## 5/25 規制庁殿面談における説明事項について

## 規制庁殿面談コメントに対する回答

前回（5/9）の規制庁殿面談にて頂いたコメントに対する回答を以下に示す。

放射性物質分析・研究施設第2棟に係る  
実施計画の変更認可申請について  
(5/9規制庁面談におけるコメントへの回答)

## ①-2 U-233標準試料(回収率測定\_1)

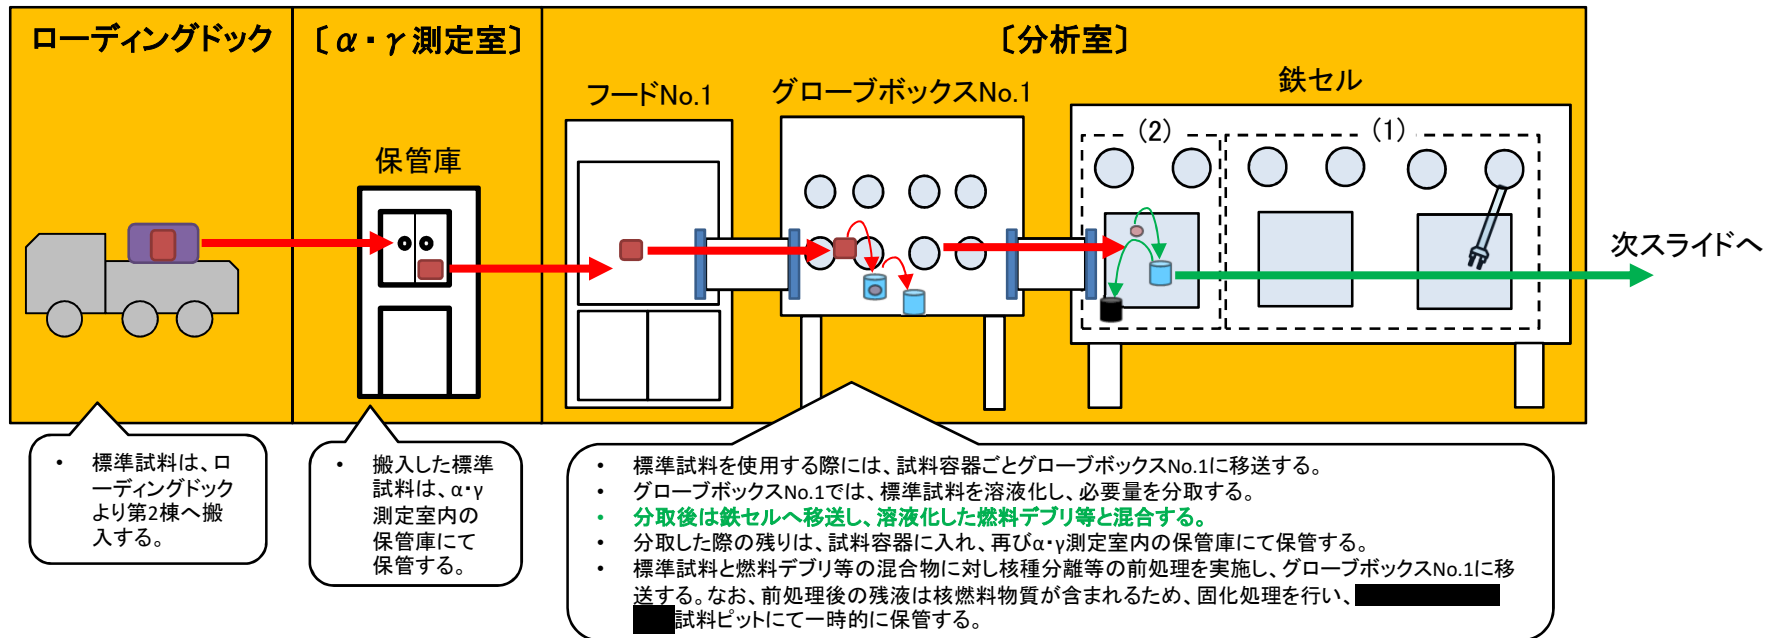
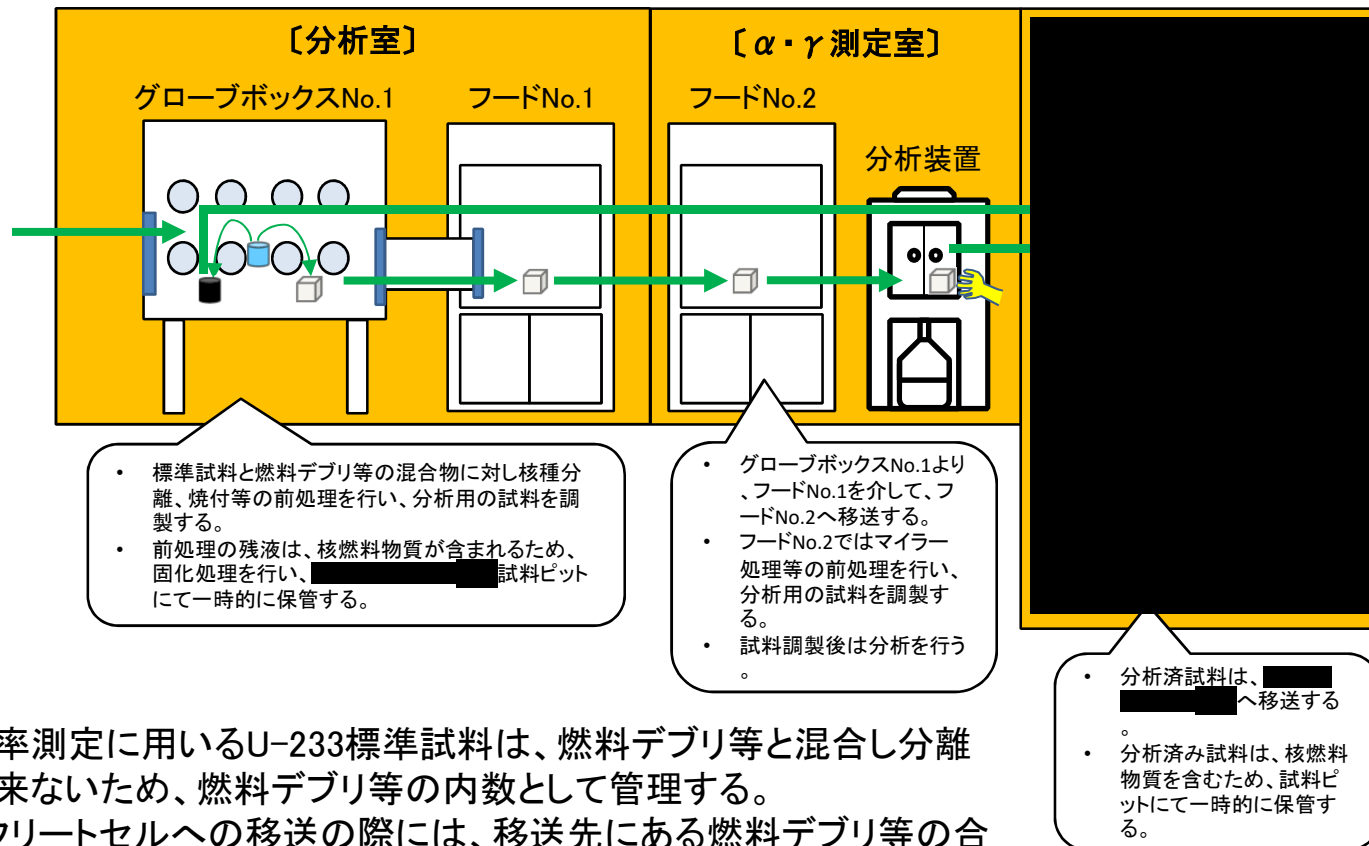
規制庁殿コメント：

臨界管理上関係する燃料デブリ等の測定・分析に用いる標準試料についても、その取扱や管理に関するフロー等を示すこと。

- 回収率測定に用いるU-233標準試料は、燃料デブリ等と混合し分離は出来ないため、燃料デブリ等の内数として管理する。

## 2.2. 第2棟液体廃棄物の概要

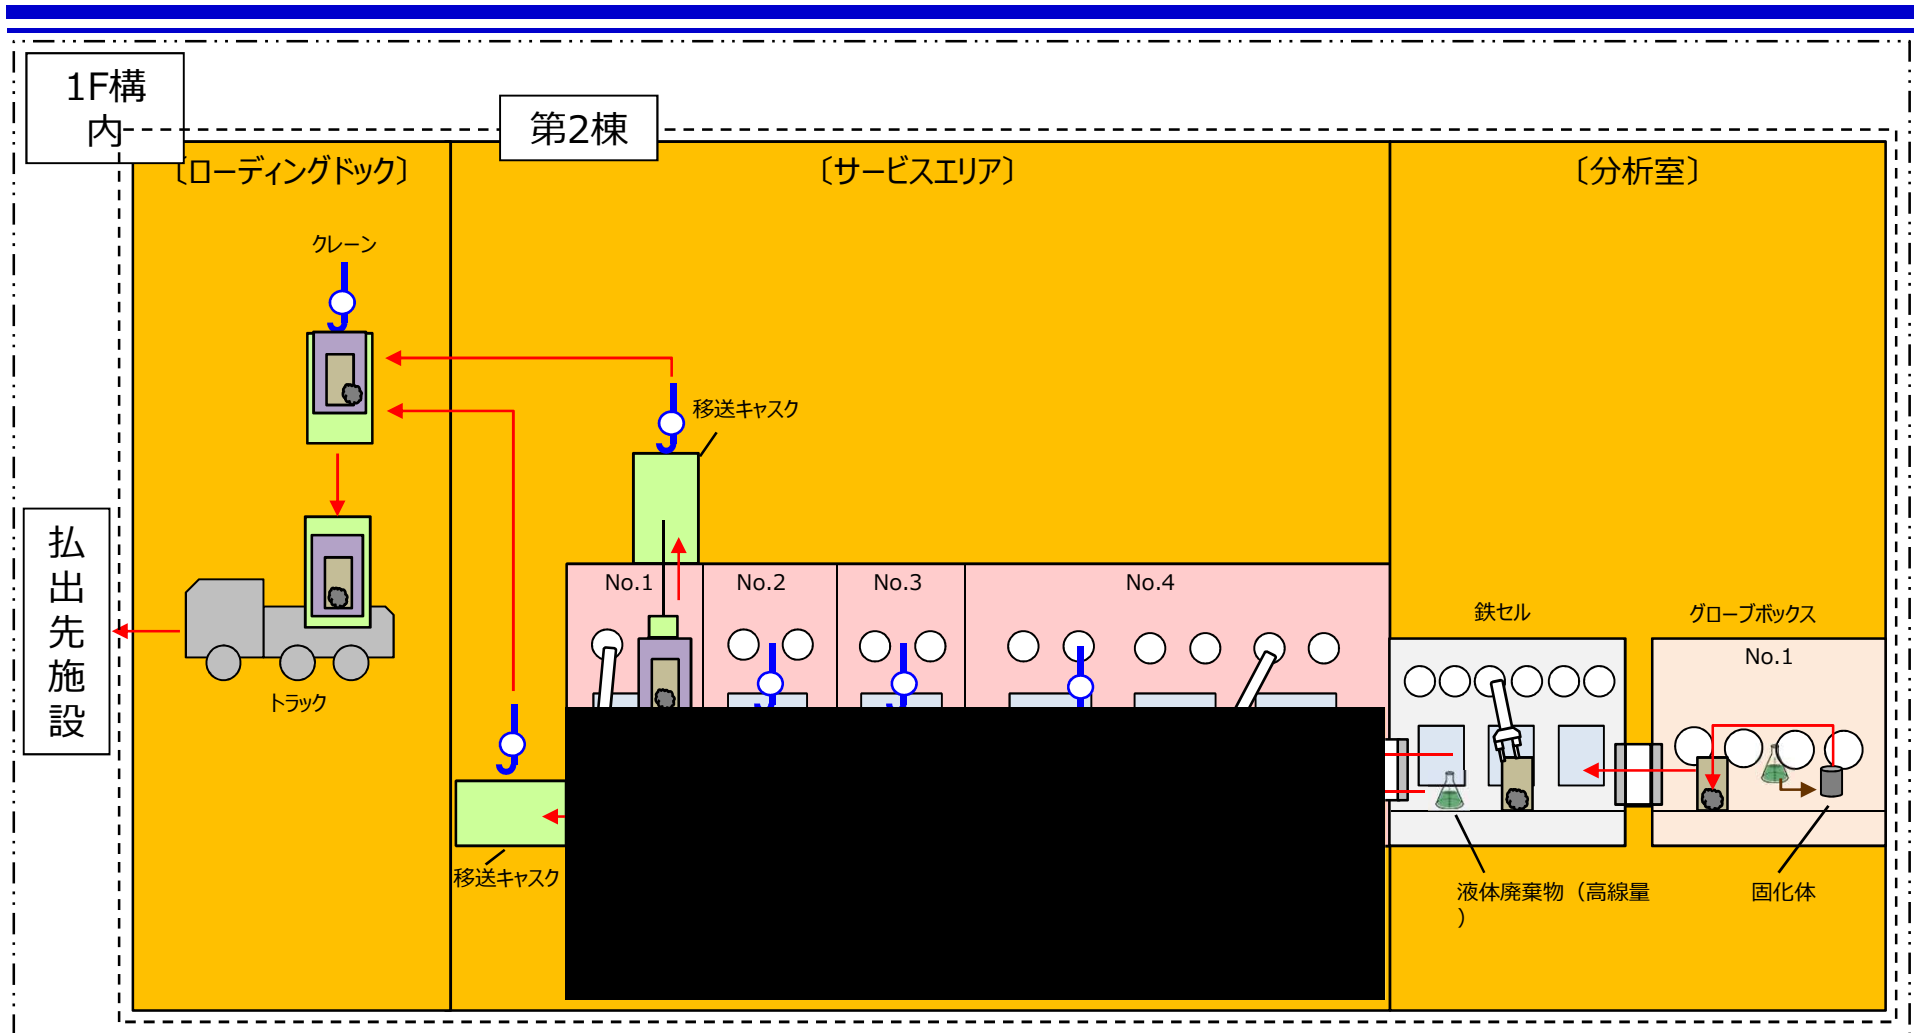
規制庁殿コメント：

核燃料物質を含む放射能濃度の高い液体廃棄物及びそれを固化したものについて、臨界管理上の位置づけ及び搬出先等での取扱いを整理して示すこと。

なお、固化処理については、当該液体廃棄物が入った容器（ポリ容器等）に固化剤（セメント材又は石膏材）を加え、攪拌棒等で混練し数日静置後、第2棟固体廃棄物としての管理を行う。

また、混練時には液体と固化剤との水和熱が発生するため、適宜温度を温度計で確認しながら作業を行う。さらに、固化剤は酸性の液体と反応し、ガスを発生させる恐れがあるため、当該液体廃棄物の液性が中性であることを確認した後、固化処理を行う。

### 3. 燃料デブリ等の質量管理について（1/2）

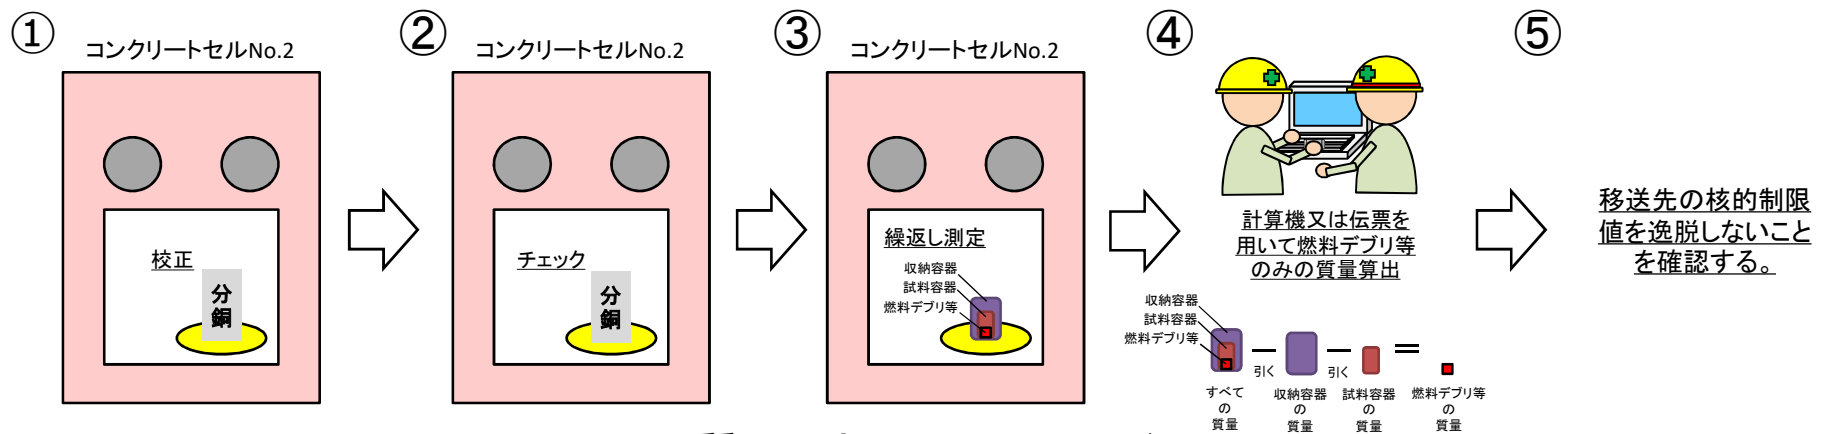
規制庁殿コメント：

- 質量管理に用いる計器の信頼性を確保する方策について示すとともに、質量管理上必要とされる測定結果の精度についても示すこと。
- 作業員の手動操作により質量管理を行うとしているが、燃料デブリ等の移送等の際に想定される機器・器具の単一の故障、誤動作又は作業員の誤操作を明示するとともに、それらの発生を考慮したとしても、質量管理上の核的制限値を逸脱しないことを示すこと。

第2棟の臨界管理上の核的制限値を逸脱しないよう、質量管理に用いる計器の信頼性を確保する方策と、測定結果に要求する精度を示す。

- ①分銅を用いて、質量計※2の校正を行う。
- ②分銅を測定し、校正が正しく実施できたことを確認する。
- ③燃料デブリ等、試料容器が収納された収納容器を繰り返し測定する。  
なお、コンクリートセルNo.2に導入予定である重量測定器で測定可能な最小値は1gである。
- ④計算機又は伝票を用いて、平均値を求め、平均値の小数点第一位（単位：g）を切り上げ、燃料デブリ等、試料容器が収納された収納容器の質量を求める※3。
- ⑤移送先の核的制限値を逸脱しないことを確認する。

※1：質量測定の手順は、作業員以外の確認も行えるよう2名以上で行う。

※2：測定可能な最大値が約30kgの仕様とする。また、予備機をセル外に用意する。

## 4.1. トップローディングとサイドローディングの考え方及び使い分けについて

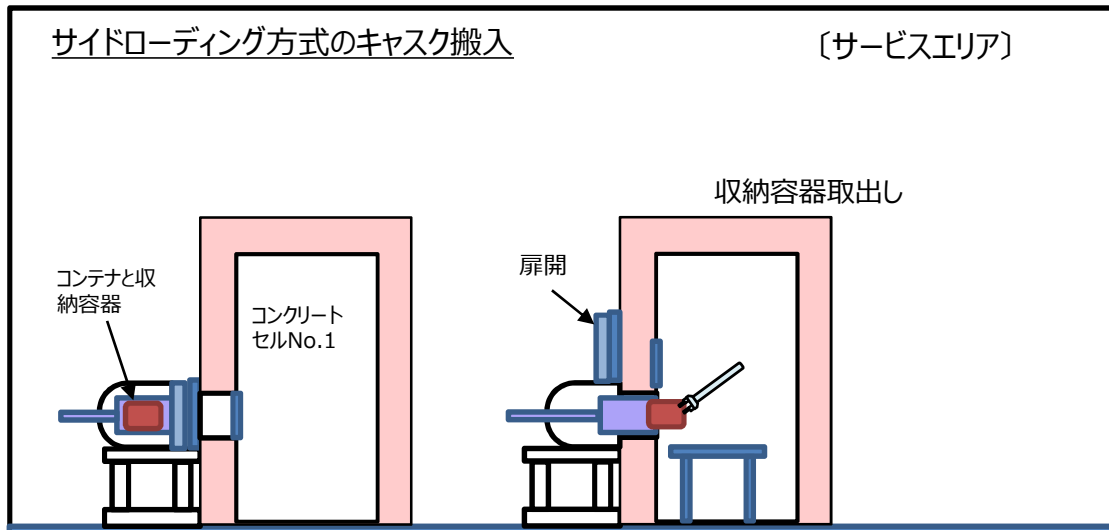
規制庁殿コメント：

トップローディングとサイドローディングの使い分けについて説明すること。

トップローディング方式のキャスク  
高線量又はサイドローディング方式のキャスクに入らない  
大きい燃料デブリ等、高線量固体廃棄物を輸送する。  
セル天井のポートに接続し、キャスク内の内容を昇降  
機構により下降させることで、収納容器をセル内部へ搬  
入する。

サイドローディング方式のキャスク  
少量の燃料デブリ等、高線量固体廃棄物を輸送する。  
セル側面のポートに接続し、キャスク内のコンテナのみを  
スライド（押出し）することにより、コンテナをセルのダブ  
ルドア（外面）へと接続する。接続後、マニプレータ等  
によりセル内のダブルドアの蓋を開け、コンテナ内の収納  
容器を取出す。
